Provincia  
di Modena

**Verbale n. 47 del 20/02/2012**

**ISTRUTTORIA DEL SERVIZIO PIANIFICAZIONE URBANISTICA E CARTOGRAFIA**  
**Prot. 15468 / class. 07.04.05 / fasc. 1914** **del 17/02/2012**

**“Piano Operativo Comunale”, adottato con deliberazione di Consiglio Comunale n.71 del 18/12/2009, integrato con deliberazioni del Consiglio Comunale: n. 2 del 21/03/2011, n. 32 del 22/07/2011 e quindi definitivamente conformato con Deliberazione del Consiglio Comunale n. 44 del 21/10/2011.**

### **SISTEMA FORESTALE BOSCHIVO**

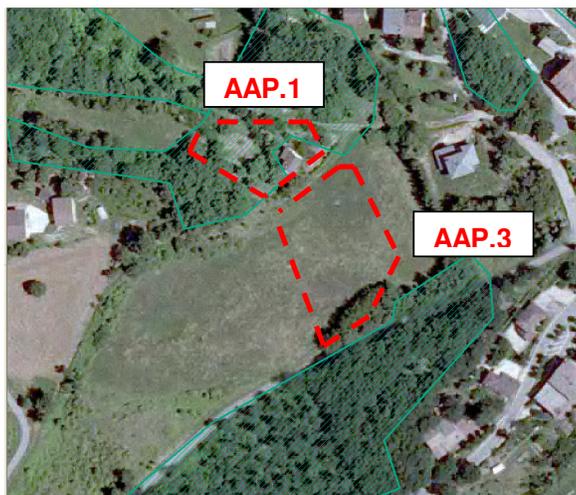
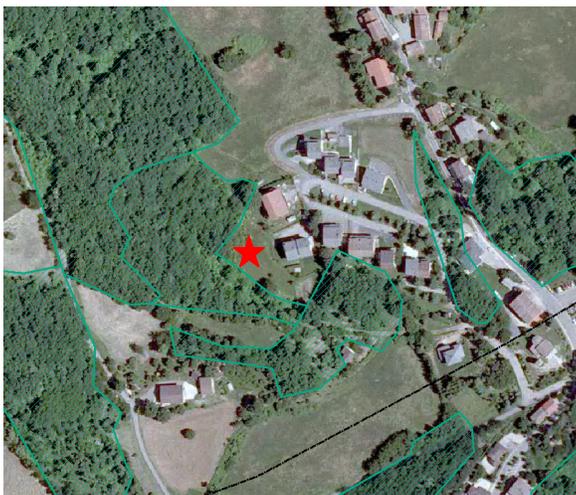
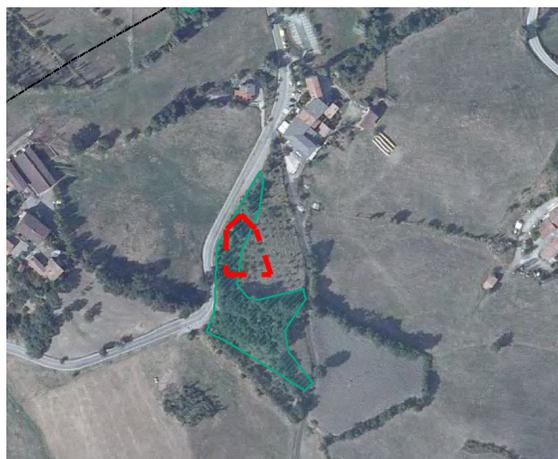
In relazione agli ambiti

n.10) ATA 5 – Passo del Lupo

n.20) AAP.3 – Rocchetta (F.lli Serafini)

n.17) ASIE 50 - (Degl'Antoni Italo)

n.19) ARP.2 - (Bonacorsi Luca e Luciano)

si evidenziano interferenze con compagini boscate, tutelate ai sensi dell'art.21 del PTCP.
